Samodzielny Publiczny Wielospecjalistyczny
Zakład Opieki Zdrowotnej w Stargardzie
ul. Wojska Polskiego 27, 73-110 Stargard

II. WYJAŚNIENIE TREŚCI SPECYFIKACJI WARUNKÓW ZAMÓWIENIA

**Dotyczy: Postępowanie przetargowe nr 1/UE/PN/D/2025 na dostawy jednorazowych wyrobów
medycznych na potrzeby bieżącej działalności SPWZOZ w Stargardzie w podziale
na 49 pakietów**

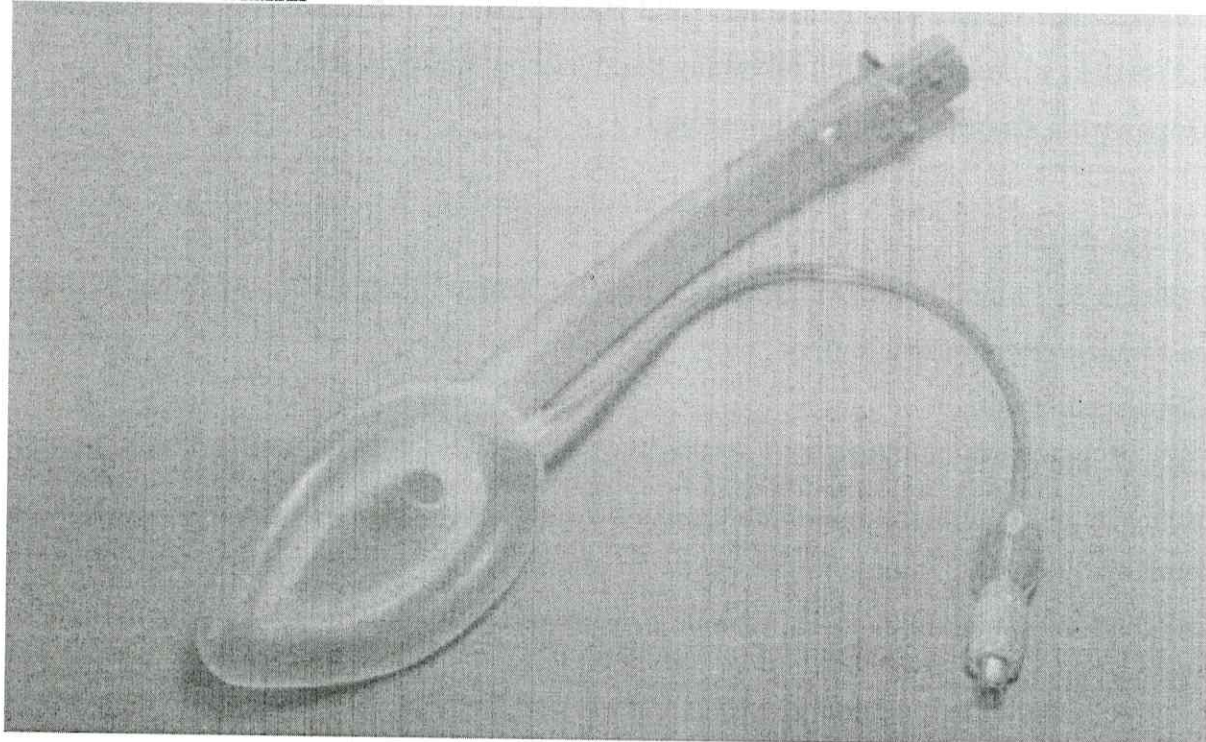
Pakiet nr 31 - Maski krtaniowe, pozycja 1: Prosimy Zamawiającego o dopuszczenie produktu na zasadzie równoważności ofert:

Odpowiedź: Zamawiający nie dopuszcza.

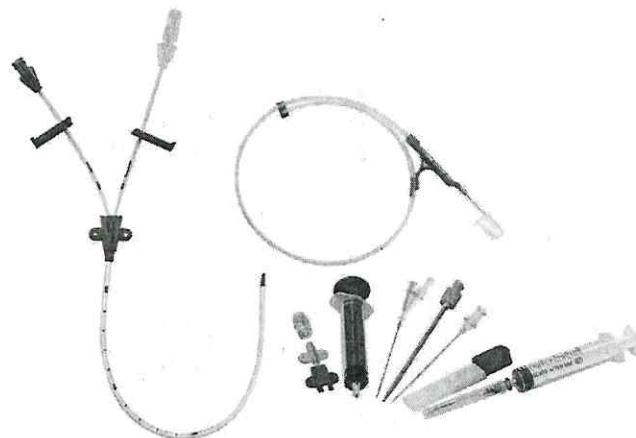
Pakiet nr 48, pozycja 1: Czy Zamawiający dopuści zestaw do pomiaru diurezy godzinowej z drenem o długości 120cm i komorą kroplową skalowaną co 1ml od 1-50ml i co 5ml od 5-500ml?

Odpowiedź: Zamawiający oczekuje systemu do nieinwazyjnego pomiaru ciśnienia śródbrzusznego metodą manometryczną.
